Gemeinde Wachtberg 2. Änderung Flächennutzungsplan Bereich „Seniorenwohnanlage Wiesenau“
Stand: Offenlage

ANREGUNGEN DER NACHBARGEMEINDEN ZUR OFFENLAGE:

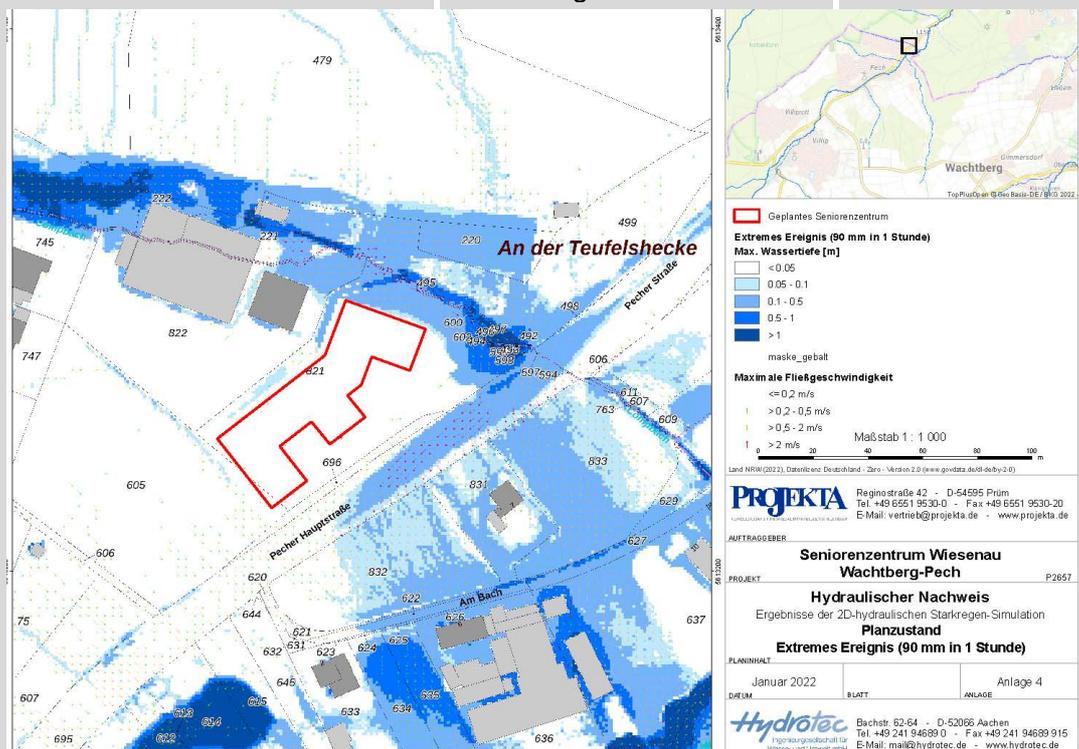
Eine losgelöste planungsrechtliche Betrachtung der Hotelanlage von den Reitstallanlagen kann nicht zugestimmt werden. Nach den Starkregengefahrenkarten sind Bereiche des Grundstückes gefährdet, eine Betrachtung des Hochwasserrisikos durch den Bach gibt es nicht.

Sie ist im Verfahren zu erbringen.

Die Hinweise zur weiteren Vorgehensweise zur Renaturierung und zur Einleitung des Niederschlagswassers werden zur Kenntnis genommen.

Die Hochwassergefahr vom Compbach ausgehend ist laut Starkregengefahrenkarte „gering“. Zugrunde gelegt wurde der rechtlich geltende Standardfall eines HQ100 (48,8 mm in 1 Std).

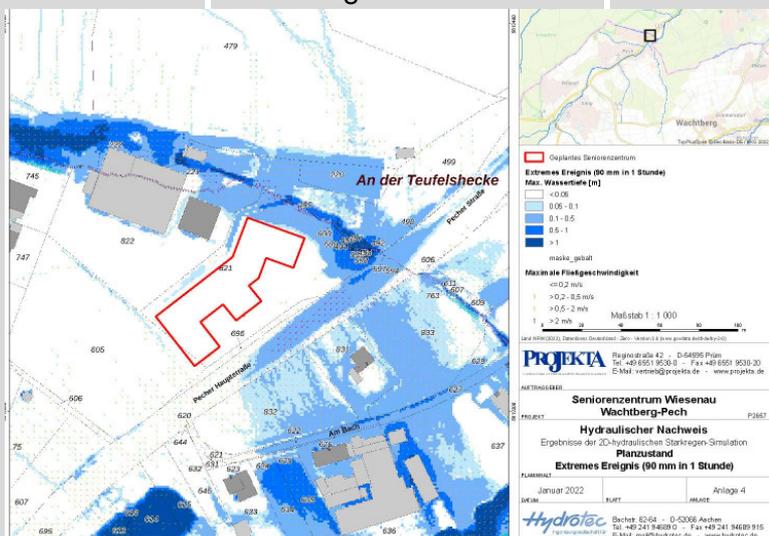
An dieser Stelle wird darauf hingewiesen, dass die geplante Bebauung in unmittelbarer Nähe zum Compbach angesichts der kürzlichen Regenereignisse mit den damit einhergehenden Folgen unter diesem Gesichtspunkt grundsätzlich überdacht werden sollte. Ggf. sind die für diese Fragestellung zuständigen Be-

hörden zu kontaktieren, um ein entsprechendes Votum einzuholen.

Die Hochwassergefahr vom Compbach ausgehend ist laut Starkregengefahrenkarte „gering“. Zugrunde gelegt wurde der rechtlich geltende Standardfall eines HQ100(48,8 mm in 1 Std).

<p>Es zeigt sich, dass es an der westlichen Ecke des Seniorenzentrums zu einem Aufstau von bis zu 6 cm beim extremen Niederschlagsereignis kommt. Dieses kann durch einfache bauliche Maßnahmen gelöst werden.</p> <p>Bei der weiteren Planung sind deshalb geeignete Maßnahmen zu berücksichtigen, um Schäden durch Starkregen und Hochwasser zu minimieren.</p> <p>An der Planung wird deshalb festgehalten.</p>	<p>Beschlussvorschlag: Die Hinweise werden zur Kenntnis genommen.</p> <p>Beratungsergebnis: Ja: Nein: Enth.:</p>

Ausschnitt aus Starkregengefahrenkarte Wachtberg N100

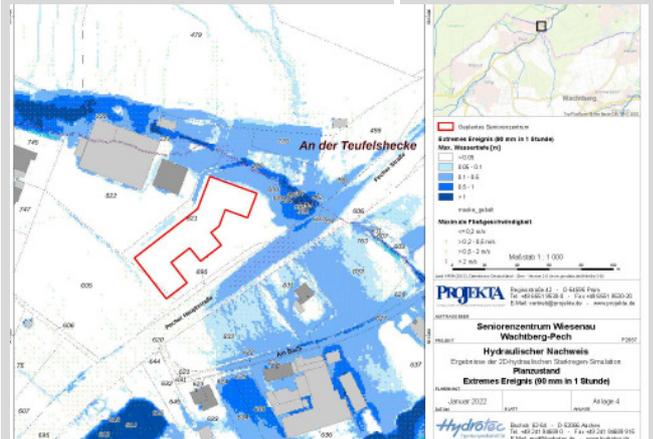
Dass für den Compbach entgegen der Vorgabe der Hochwasserrisikomanagement-Richtlinie der EU keine Hochwasser-Risikobewertung durch die Bezirksregierung Köln vorliegt, bedeutet nicht, dass dieser Bach frei von Hochwasserereignissen und -gefahren ist. Diese zu berücksichtigen ist Aufgabe auch der im Baurecht geforderten städtebaulichen Ordnung. Die umliegende Topographie spricht für ein hohes Risiko bei

Die Hochwassergefahr vom Compbach ausgehend ist laut Starkregengefahrenkarte „gering“. Zugrunde gelegt wurde der rechtlich geltende Standardfall eines HQ100(48,8 mm in 1 Std).

Nachträglich vorgelegt wurde zusätzlich die Überrechnung mit einem HQextrem (90 mm in 1 Std.). Hierzu wurde durch den Bauherrn ein Gutachten in Auftrag gegeben und durch die Hydrotec Ingenieurgesellschaft für Wasser und Umwelt mbH erarbeitet.

Ausschnitt aus Starkregengefahrenkarte Wachtberg N100

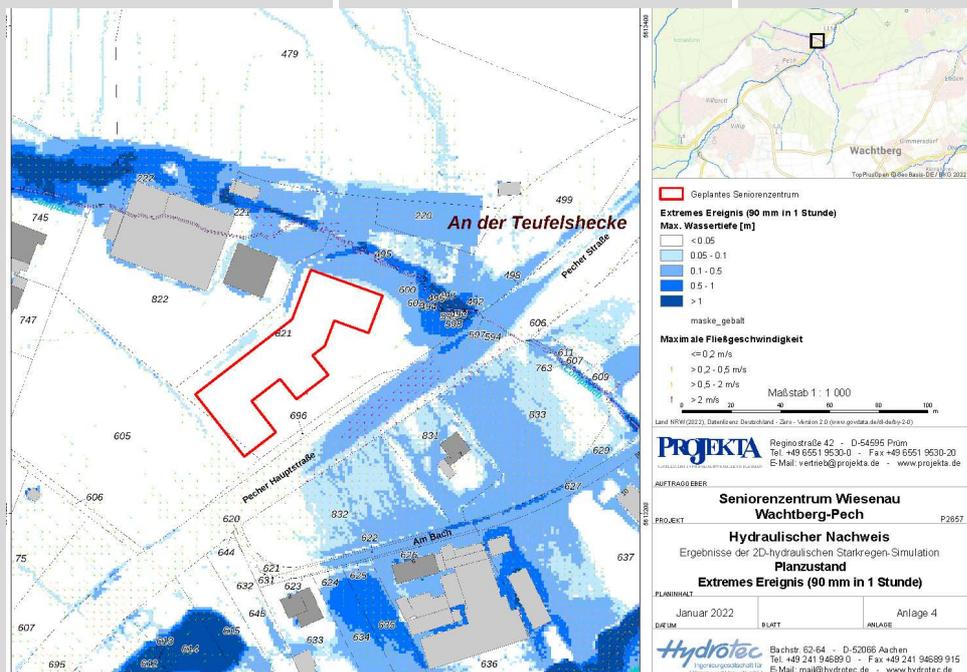
Es wird *zudem* darauf hingewiesen, dass die Starkregenkarte der Gemeinde Wachtberg im Planbereich des FNPs und B-Plans Überflutungen aufzeigt. Unter Verweis auf § 5 (2) WHG sollten daher bei der Planung geeignete Vorsorge- und Vermeidungsmaßnahmen vorgesehen werden.

Die Hochwassergefahr vom Compbach ausgehend ist laut Starkregengefahrenkarte „gering“. Zugrunde gelegt wurde der rechtlich geltende Standardfall eines HQ100 (48,8 mm in 1 Std).

Nachträglich vorgelegt wurde zusätzlich die Überrechnung mit einem HQextrem (90 mm in 1 Std.). Hierzu wurde durch den Bauherrn ein Gutachten in Auftrag gegeben und durch die Hydrotec Ingenieurgesellschaft für Wasser und Umwelt mbH erarbeitet. Die Hydraulische Gefährdungsanalyse wird dabei auf der Grundlage eines digitalen Geländemodells berechnet. Um Abflusshindernisse abzubilden, werden alle Bauwerke in das Netz eingepflegt. Gemäß der Arbeitshilfe Kommunales Starkregenrisikomanagement NRW wird ein extremes Ereignis (90 mm in 1 Std) zugrunde gelegt.

Es zeigt sich, dass es an der westlichen Ecke des Seniorenzentrums zu einem Aufstau von bis zu 6 cm beim extremen Niederschlagsereignis kommt. Dieses kann durch einfache bauliche Maßnahmen gelöst werden. Bei der weiteren Planung sind deshalb geeignete Maßnahmen zu berücksichtigen, um Schäden durch Starkregen und Hochwasser zu minimieren.

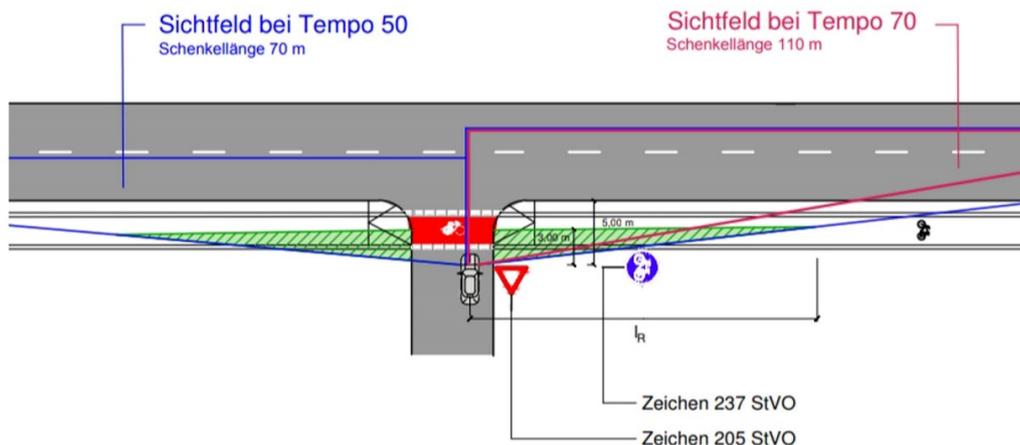
Wir bitten Sie daher, vor der Umsetzung der Planung unsere Bedenken zu berücksichtigen und uns über die dazu getroffenen planerischen Vorkehrungen entsprechend zu informieren.
Wachtberg, 15.9.2021
Andreas Stümer, Sprecher der Ortsgruppe
Anhang: Beispiel einer Verkehrsführung unter Beachtung von Rad- und Fußwegsicherheit

Das in der Stellungnahme gezeigte Beispiel geht davon aus, dass eine Anliegerstraße in eine Hauptverkehrsstraße einmündet.

Das ist hier nicht der Fall, da im Bereich des Bebauungsplanes nur eine private Zufahrt – keine öffentliche Verkehrsfläche oder Straße – vorhanden ist. Um bei diesen Situationen der besseren Sicherheit der Radfahrer und aller Verkehrsteilnehmer gerecht zu werden, wird in der ERA als Musterlösung vorgeschlagen, eine farbige Markierung des Radweges im Querungsbereich vorzunehmen und Sichtdreiecke zu berücksichtigen.
